改善箇所説明図

前部雾灯装置
(LED フォグランプ)

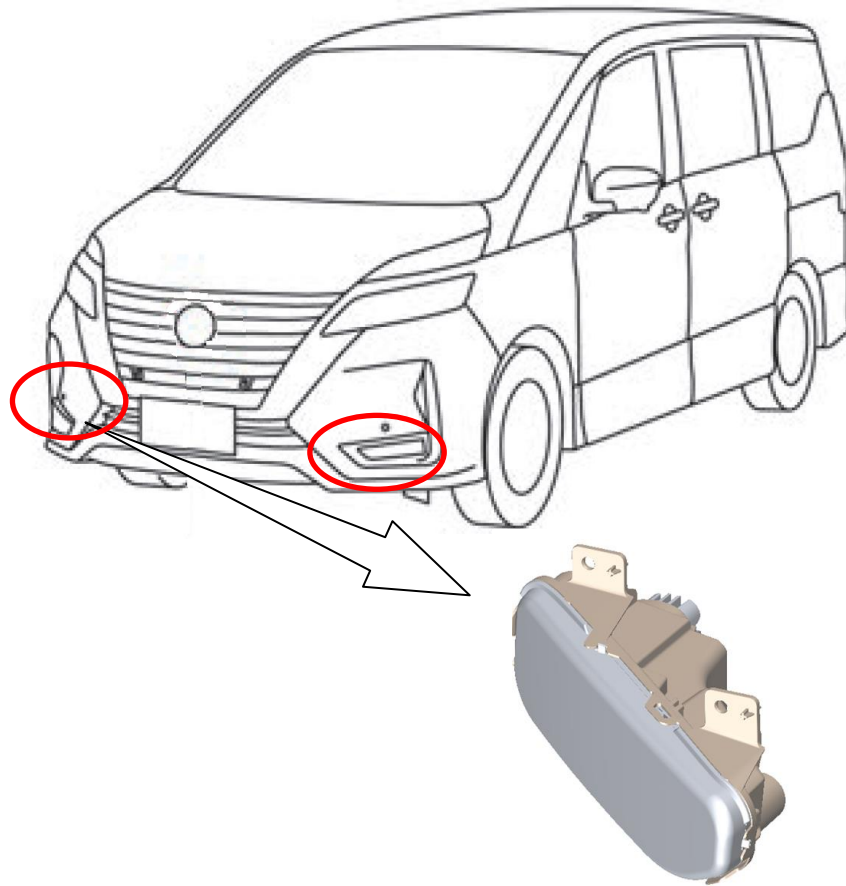
基準不適合発生箇所

LED 仕様のフォグランプにおいて、製造過程で搬送する際の荷姿設定が不適切なため、搬送時の衝撃によりレンズの位置がずれ、光軸が保安基準を満足していないおそれがある。

改善の内容

全車両、左右の LED フォグランプを点検し、レンズの位置がずれている場合、良品に交換し、光軸調整する。

識別：銀色のシールをモデルナンバープレートの上横に貼り付ける。
